**Forum mondial de l'harmonisation des Règlements
concernant les véhicules**

Quatre-vingtième session

Autres Règlements ONU :**Règlement ONU n° 10 (Compatibilité électromagnétique)****Proposition de série 06 d'amendements au Règlement ONU
n° 10 (Compatibilité électromagnétique)****Communication de l'Équipe spéciale de la compatibilité
électromagnétique***

Appendice 4, tableau, modifier comme suit :

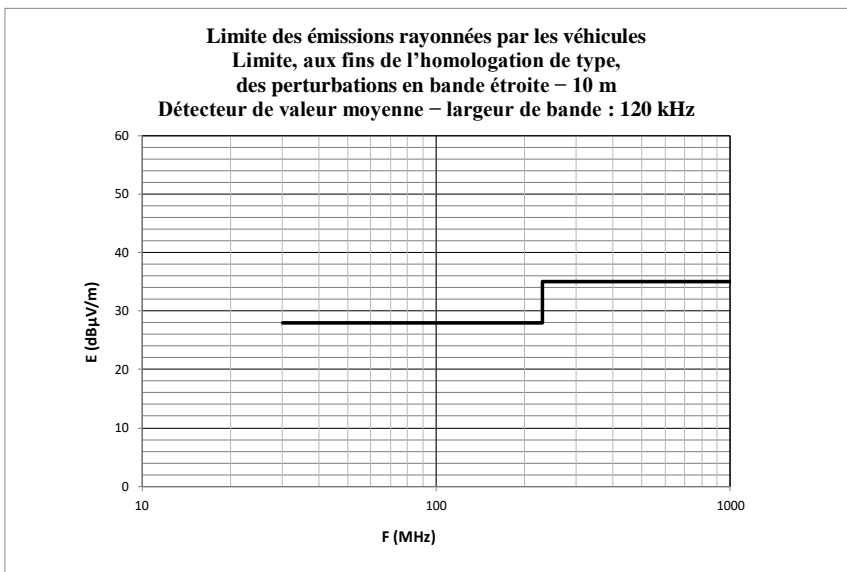
Limite E (dBµV/m) à la fréquence F (MHz)	
30-230 MHz	230-1 000 MHz
E = 28	E = 35

Figure 1
Surface horizontale dégagée, libre de toute réflexion électromagnétique
Délimitation de la surface définie par une ellipse

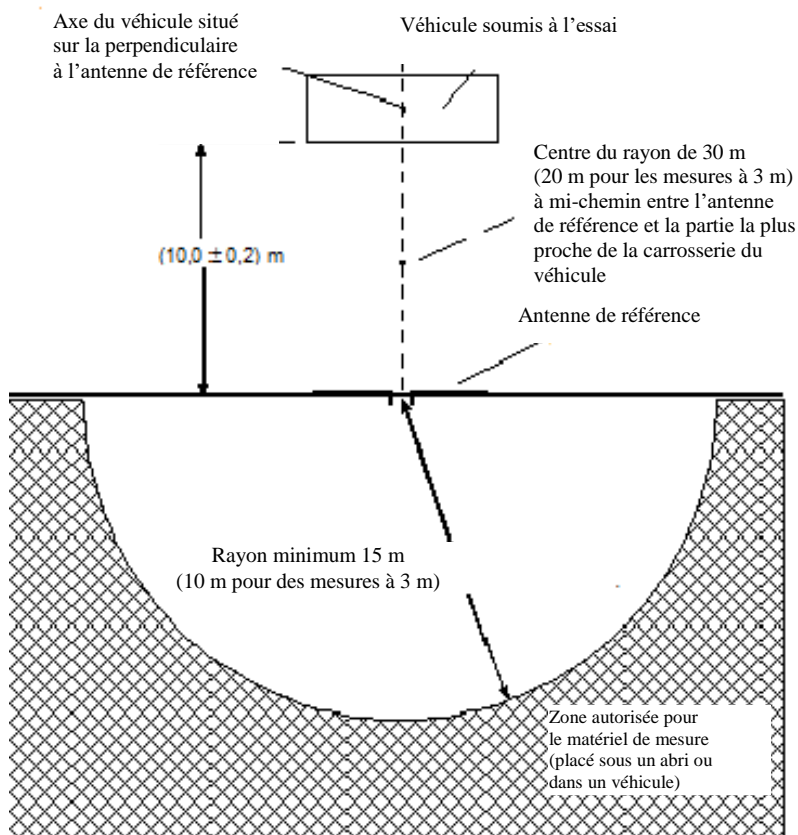
Annexe 4, appendice 1, modifier comme suit :

Figure 3c

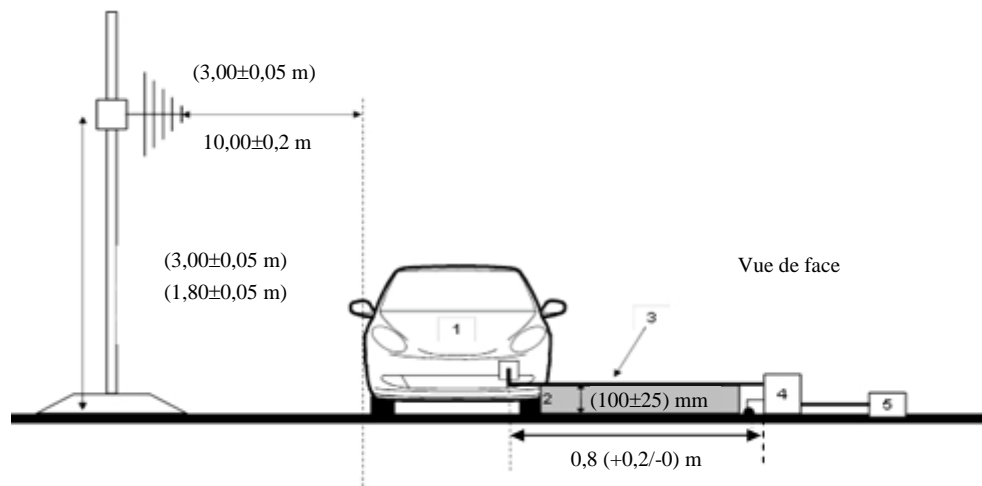
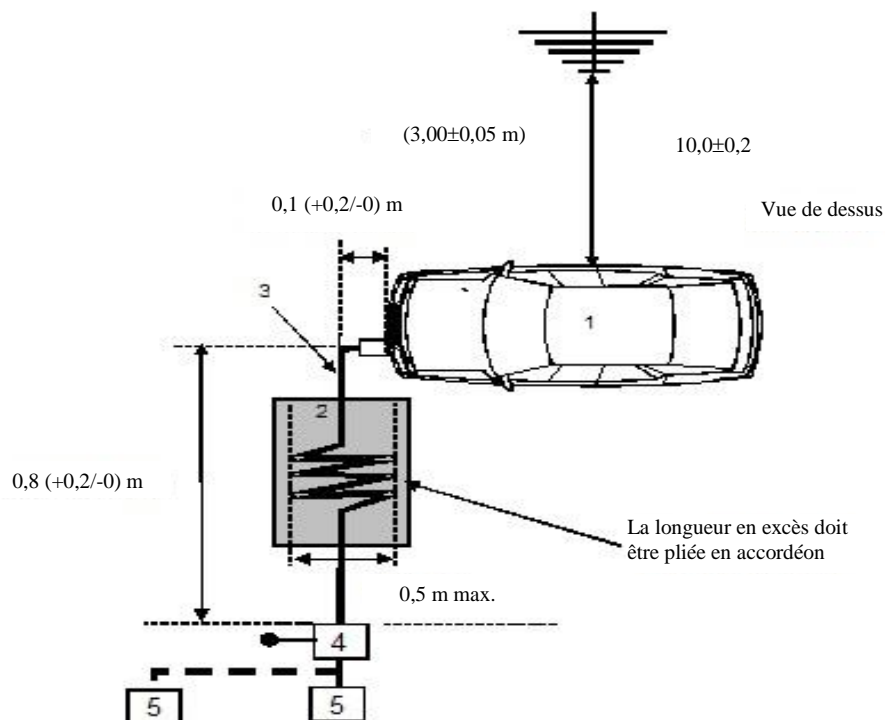
- 1 Véhicule soumis à l’essai
- 2 Support isolant
- 3 **Câble-Faisceau** de recharge (y compris l’EVSE pour le mode de recharge 2)
- 4 Réseau(x) fictif(s) secteur ou réseau(x) fictif(s) recharge courant continu mis à la terre
- 5 Prise d’alimentation secteur.

Figure 3g

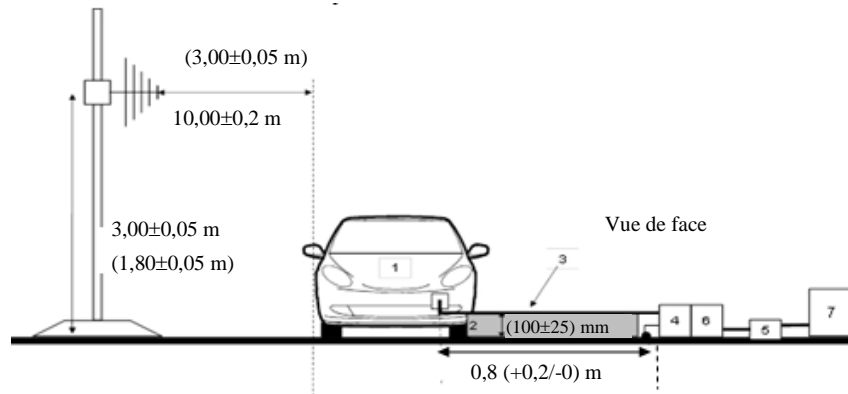
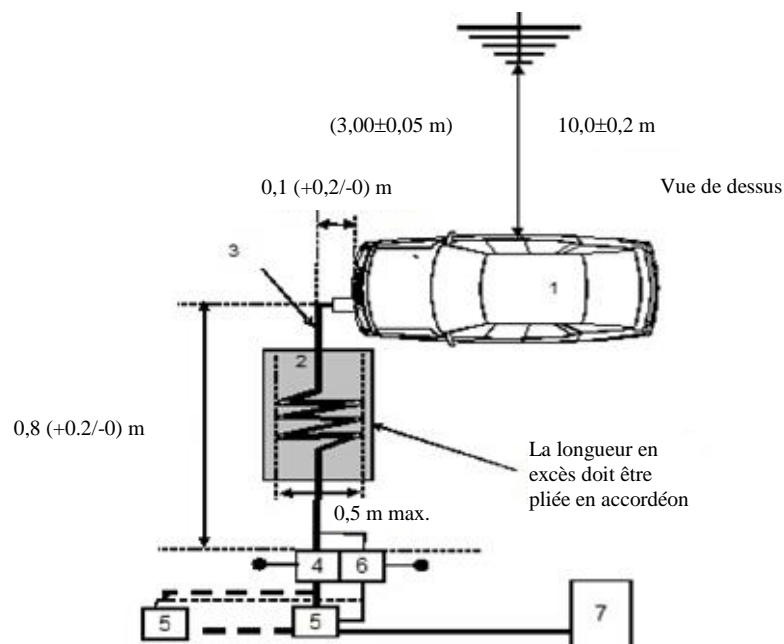
- 1 Véhicule soumis à l’essai
- 2 Support isolant
- 3 ~~Câble Faisceau de recharge/de communication~~ **équipé de lignes de communication local/privé**
- 4 ~~Réseau(x) fictif(s) courant alternatif ou continu~~ **Réseau(x) fictif(s) secteur ou réseau(x) fictif(s) courant continu mis à la terre**
- 5 Prise d’alimentation secteur
- 6 ~~Stabilisateur(s) d’impédance~~ **Réseau(x) fictif(s) asymétrique(s) mis à la terre (facultatif)**
- 7 Borne de recharge.

Figure 4a

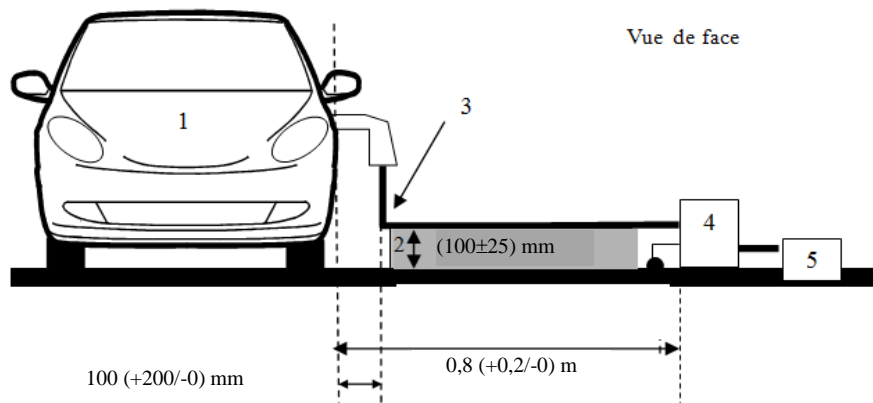
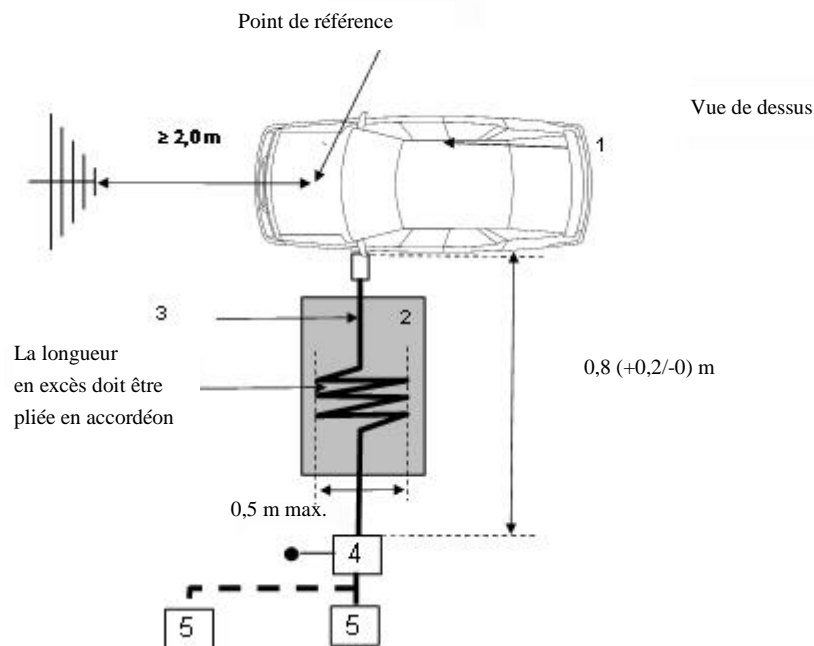
- 1 Véhicule soumis à l'essai
- 2 Support isolant
- 3 ~~Câble~~ **Faisceau** de recharge (y compris l'EVSE pour le mode de recharge 2)
- 4 Réseau(x) fictif(s), Réseau(x) fictif(s) secteur ou réseau(x) fictif(s) courant continu mis à la terre
- 5 Prise d'alimentation secteur.

Figure 4e

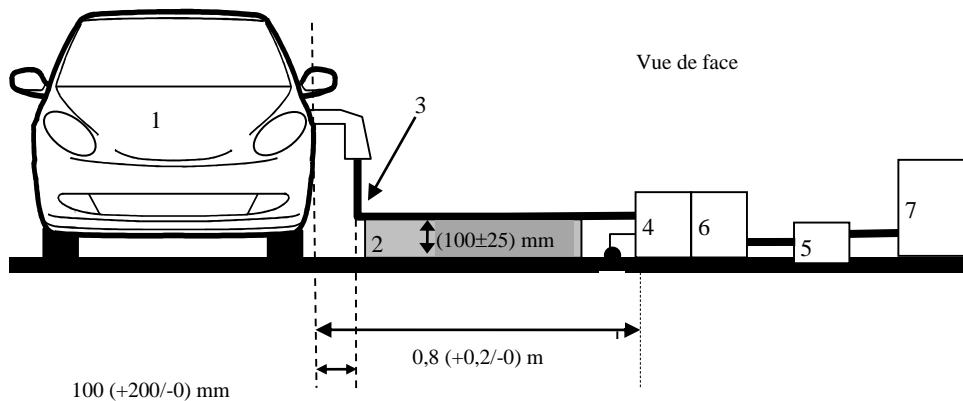
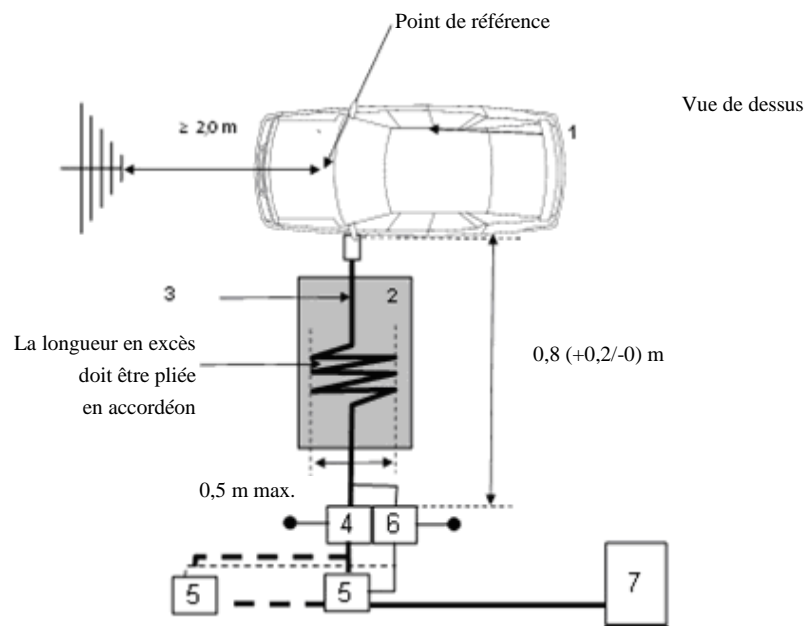
- 1 Véhicule soumis à l'essai
- 2 Support isolant
- 3 ~~Câble~~ **Faisceau de recharge/de communication équipé de lignes de communication local/privé**
- 4 ~~Réseau(x) fictif(s) courant alternatif ou continu~~ **Réseau(x) fictif(s) secteur ou réseau(x) fictif(s) recharge courant continu mis à la terre**
- 5 Prise d'alimentation secteur
- 6 ~~Stabilisateur(s) d'impédance~~ **Réseau(x) fictif(s) asymétrique(s) mis à la terre (facultatif)**
- 7 Borne de recharge.

Figure 4g

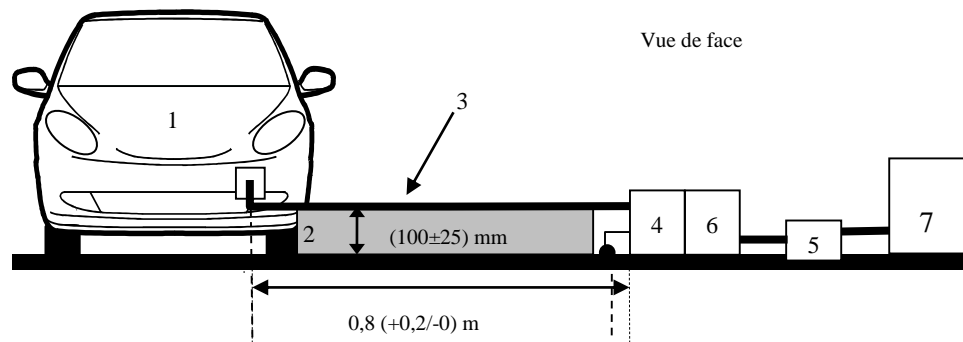
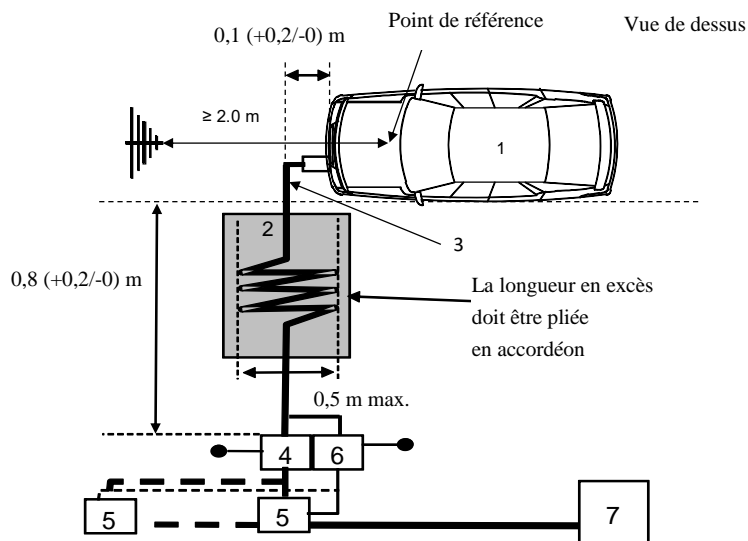
- 1 Véhicule soumis à l'essai
- 2 Support isolant
- 3 ~~Câble~~ **Faisceau de recharge/de communication équipé de lignes de communication local/privé**
- 4 ~~Réseau(x) fictif(s) courant alternatif ou continu~~ **Réseau(x) fictif(s) secteur ou réseau(x) fictif(s) recharge courant continu mis à la terre**
- 5 Prise d'alimentation secteur
- 6 ~~Stabilisateur(s) d'impédance~~ **Réseau(x) fictif(s) asymétrique(s) mis à la terre (facultatif)**
- 7 Borne de recharge. ».

Figure 1d

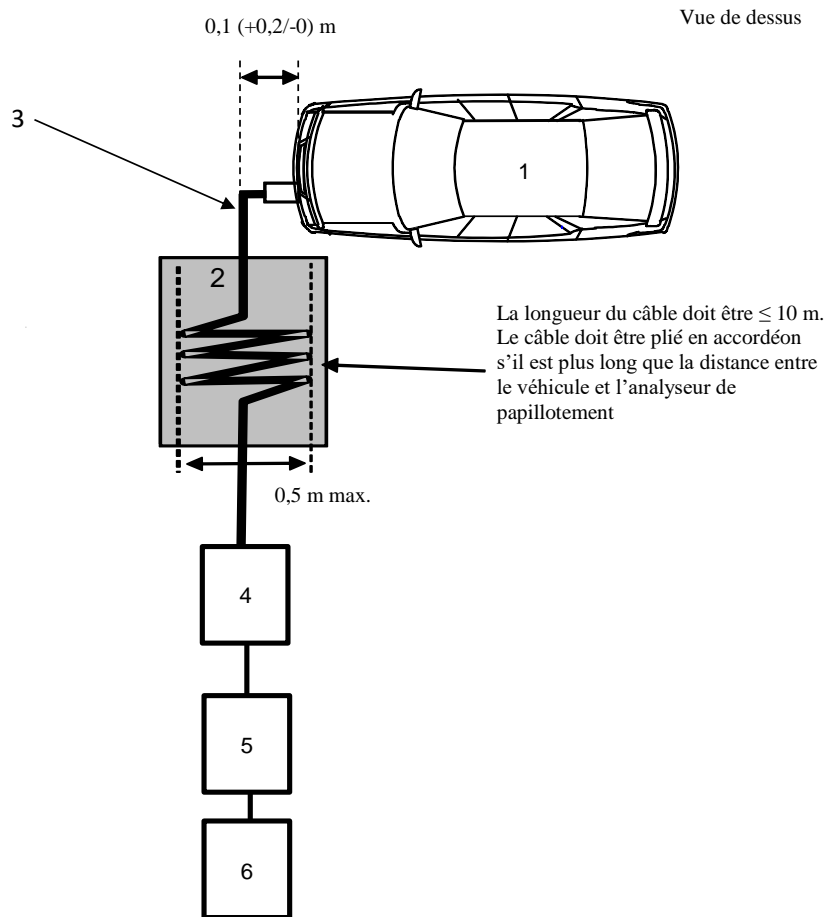
- 1 Véhicule soumis à l'essai
- 2 Support isolant
- 3 ~~Câble~~ **Faisceau** de recharge
- 4 Analyseur de papillotement
- 5 Simulateur d'impédance
- 6 Alimentation électrique. ».

Figure 1d

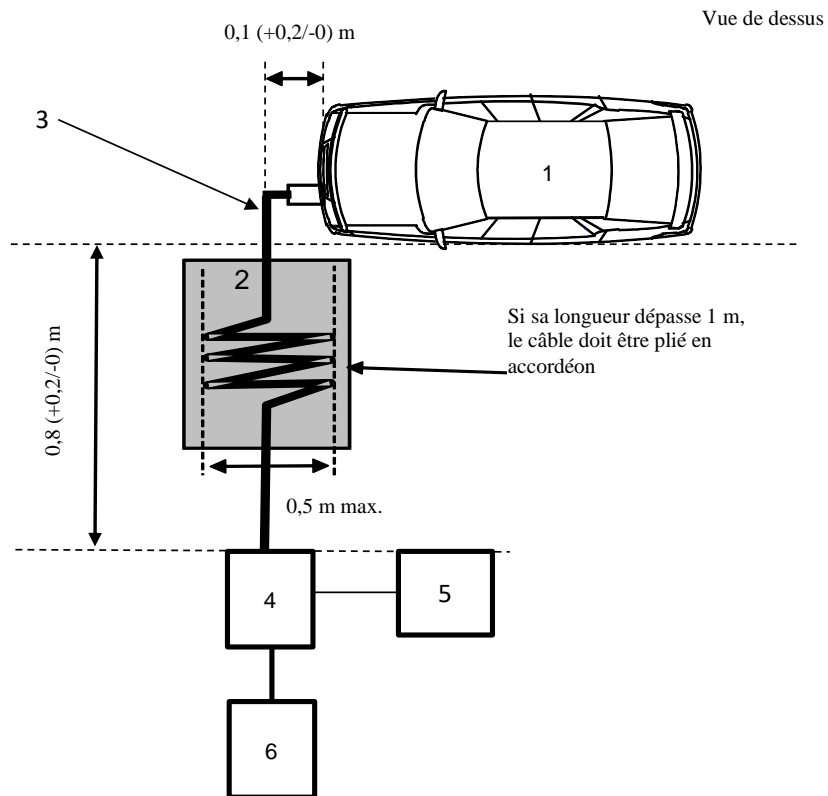
- 1 Véhicule soumis à l'essai
- 2 Support isolant
- 3 ~~Câble~~ **Faisceau** de recharge
- 4 Réseau de couplage/découplage
- 5 Générateur de salves
- 6 Alimentation électrique. ».
